To: 5.1.2e 5.1.2e @barendrecht.nl
From: 5.1.2e
Sent: Fri 3/1/2024 11:16:46 AM
Subject: Adviesvraag op plan Amzo speellocatie nabij Bijdorp-West 13 Barendrecht
Received: Fri 3/1/2024 11:16:46 AM
[image001.jpg](#)
[image002.png](#)
[image003.png](#)
[image004.jpg](#)
[image005.png](#)
[image006.png](#)
[image007.jpg](#)
[Verzoek aanvullende gegevens.pdf](#)

Op 15 januari 2024 hebben wij een aanvraag omgevingsvergunning ontvangen voor het aanleggen van een speelterrein voor kinderen van 4 t/m 14 jaar voor de jeugdzorginstelling aan de Bijdorp-West 13 te Barendrecht. Sinds 16 juni 2023 is hierover al gecommuniceerd per email met de gemeente volgens onderstaande emails.

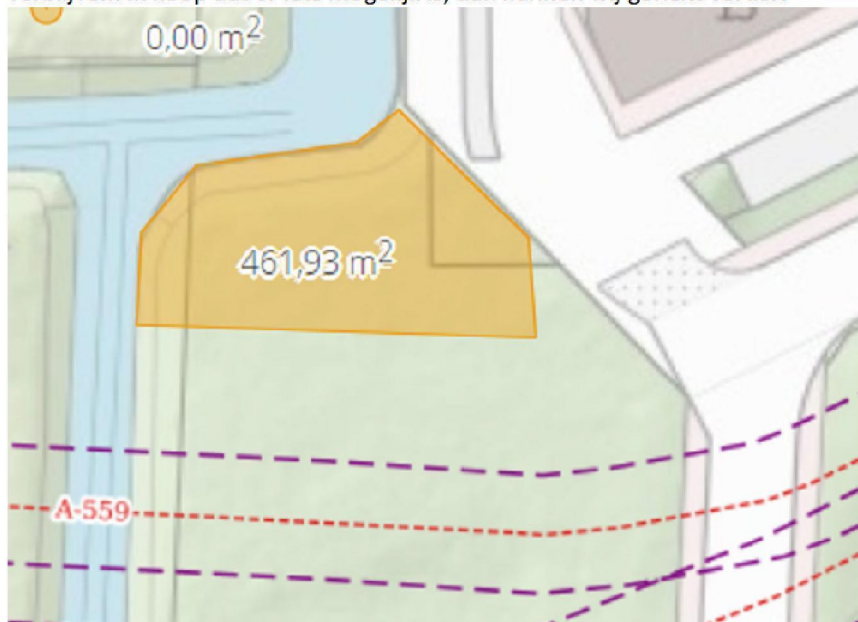
Er liggen twee leidingen, de A-559 en de A-517. De meest noordelijke is bepalend, de A-559.

In onderstaande afbeelding staan twee gele paaltjes. Dit zijn de markeringen voor de locatie waar de gasleiding loopt, zie rode cirkels.

De leiding loopt ondergronds van paaltje naar paaltje, met een lichte afbuiging. Vanaf deze lijn moet 15 meter afstand worden gehouden.

Buiten deze 15 meter mag het speelveld ingetekend worden. Voor de kromming, zie de eerdere afbeelding (eerder in de mailwisseling).

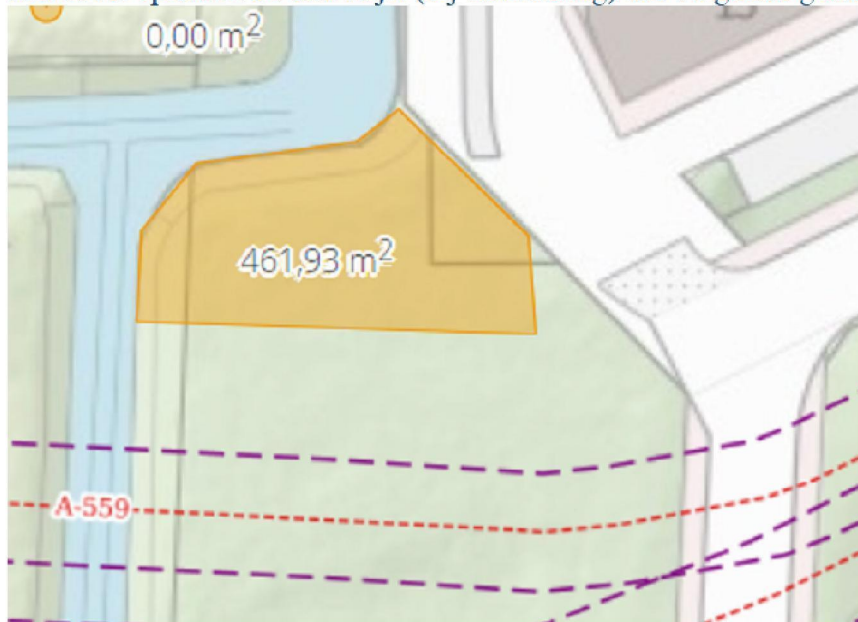
VRR: Voor het meest geloofwaardige scenario bij een buisleiding (een fakkelbrand) houden wij een afstand van 15 meter aan. Deze zou ik hier dan ook aanraden.

Het speelveld was nu ingetekend direct buiten de belemmeringstrook op 5 meter van de leiding. Wanneer je nog eens 10 met moet opschuiven dan blijft (bij benadering) het volgende gebied (incl. talud) over om in te vullen.

Ik weet niet of dit voldoende ruimte geeft jullie.

Nu is 15 meter wel een adviesafstand waar we misschien nog wel iets van kunnen afwijken.

Wanneer het voor het plan passend is om tussen de 10 en 15 meter van de leiding te liggen lijkt mij dit ook nog wel acceptabel is.

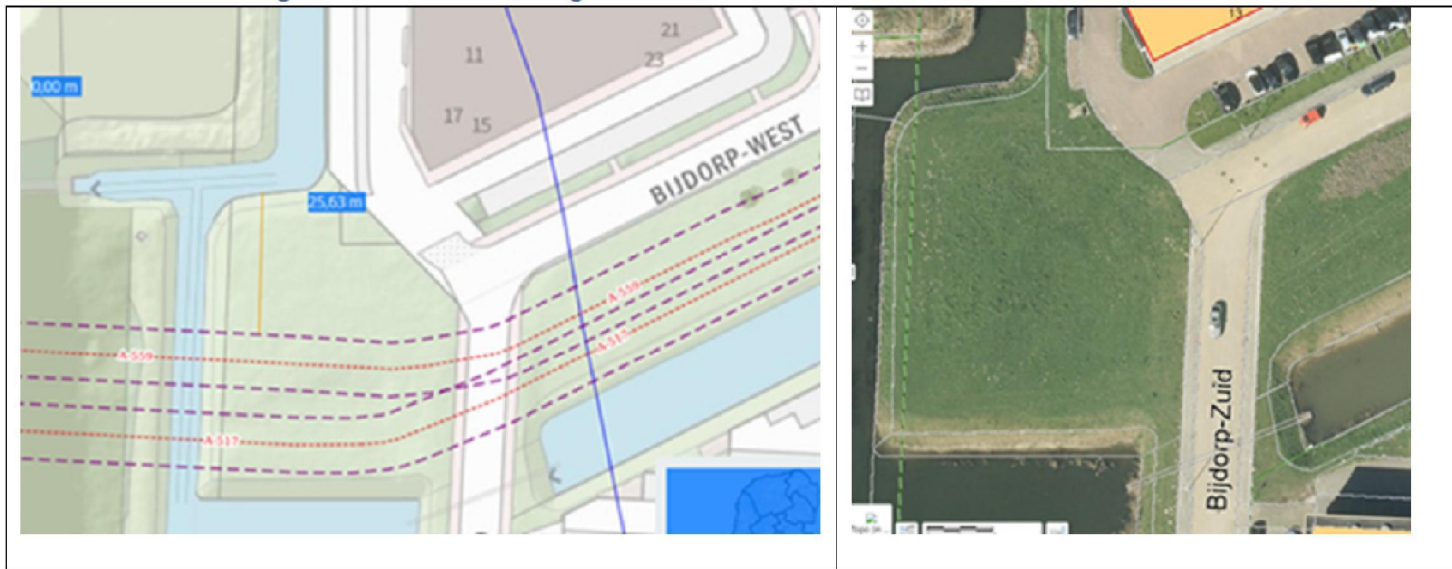
Ik heb je voorstel de organisatie ingestuurd om te kijken of je concept haalbaar is, en dit vooral in relatie tot leidingen die er lopen.

Uitkomst is dat het eea best een lastig verhaal is.

Hieronder een tekening waarop de leidingen met een rode stippellijn zijn weergegeven.

De rode stippellijnen worden geflankeerd door paarse stippellijnen die de belemmeringenstrook van de leidingen weergeven.

Binnen de belemmeringenstrook is bouwen en graafwerk verboden.

Dan blijft dus alleen het gedeelte van het perceel buiten de belemmeringenstrook over.

Daar zou het ontwerp een kwartslag gedraaid misschien net inpassen. Misschien dat daar nog naar gekeken kan worden door de ontwerper.
